設計及び工事計画変更認可申請書

〔玄海原子力発電所第4号機の
設計及び工事の計画の変更〕

原発本第101号
令和5年8月31日

玄海原子力発電所の緊急時対策所は、平成 31 年 2 月 13 日付で、火災の早期感知を目的とし、火災感知設備の設置要件に関して実用発電用原子炉及びその附属施設の火災防護に係る審査基準（以下、「火災防護審査基準」という。）の一部が改正された要求事項に対する適合性を示す必要があることから、本設計及び工事の計画では、火災防護審査基準の改正に伴い、発電用原子炉施設の基本設計方針等を変更する申請を行う。

第1図 統分離に応じた独立性を考慮した全域ハロノ自動消火設備概要図

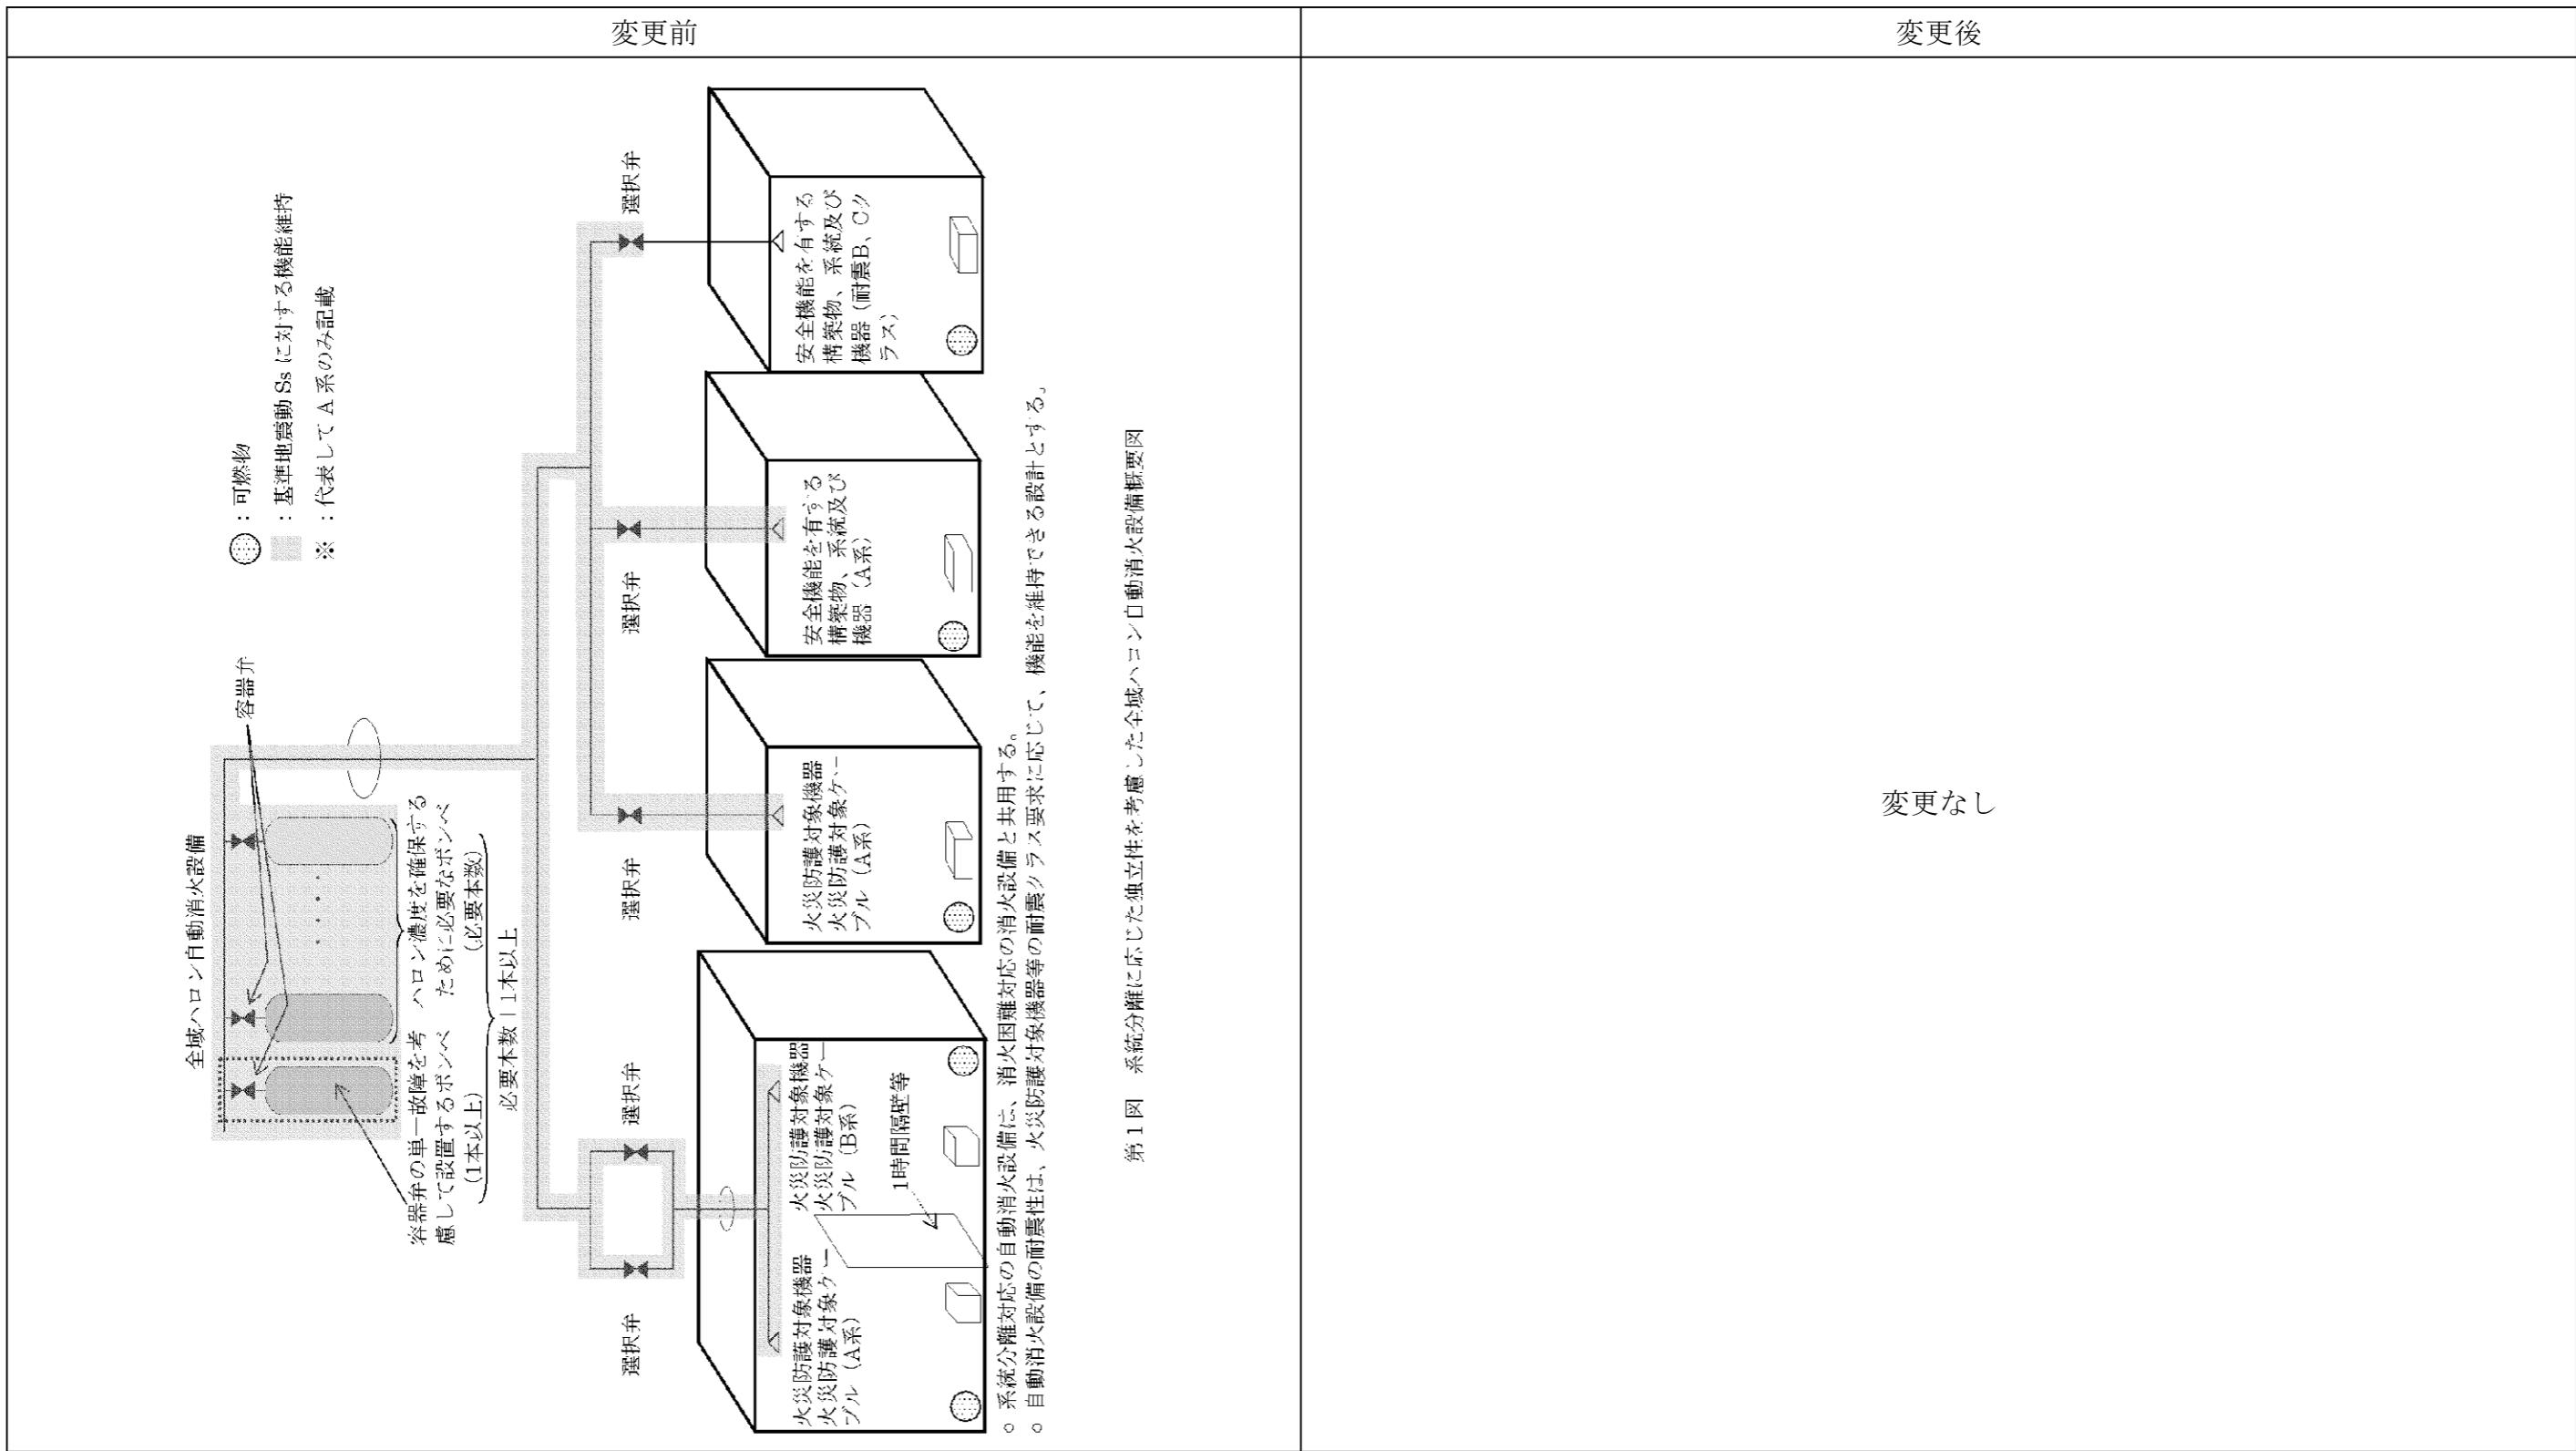
変更前	変更後
<p>原子炉の安全停止に必要な機器等の相互の系統分離を行うために設置する全域ハロン自動消火設備は、单一故障を想定した選択弁等動的機器の多重化並びに消火濃度を満足するために必要な本数及び個数以上のボンベ及び容器弁を設置することによって、系統分離に応じた独立性を有する設計とする。(第1図)</p> <p>ハ 消火用水の優先供給 消火用水供給系は、飲料水系や所内用水系等と共に用する場合には、隔離弁を設置して遮断する措置により、消火用水の供給を優先する設計とする。水消火設備の水源である原水タンクは、重大事故等対処時に使用する設計とするが、火災時には消火活動の水源として優先して使用する設計とする。</p> <p>(c) 消火設備の電源確保 イ 消火用水供給系 ディーゼル消火ポンプは、外部電源喪失時又は全交流動力電源喪失時にも起動できるように、蓄電池により電源が確保される設計とする。 また、格納容器スプレイ設備は外部電源喪失時又は全交流動力電源喪失時にも起動できるように、非常用電源より受電できる設計とする。</p> <p>ロ 二酸化炭素自動消火設備、全域ハロン自動消火設備等 二酸化炭素自動消火設備、全域ハロン自動消火設備、全域ハロン消火設備、泡消火設備及び水噴霧消火設備は、外部電源喪失時又は全交流動力電源喪失時にも設備の作動に必要な電源が蓄電池により確保される設計とする。</p> <p>(d) 消火設備の配置上の考慮 イ 火災による二次的影響の考慮 二酸化炭素自動消火設備、全域ハロン自動消火設備、全域ハロン消火設備、泡消火設備及び水噴霧消火設備のボンベ及び制御盤等は、火災防護上重要な機器等及び重大事故等対処施設に悪影響を及ぼさないよう、消防法施行規則に基づき、消火対象空間に設置しない設計とする。 また、固定式ガス消火設備は、電気絶縁性の高いガスの採用、自動消火及び手動消火による早期消火を可能とすることにより、火災の火炎、熱による直接的な影響、煙、流出流体、断線、爆発等の二次的影響が、火災が発生していない火災防護上重要な機</p>	変更なし
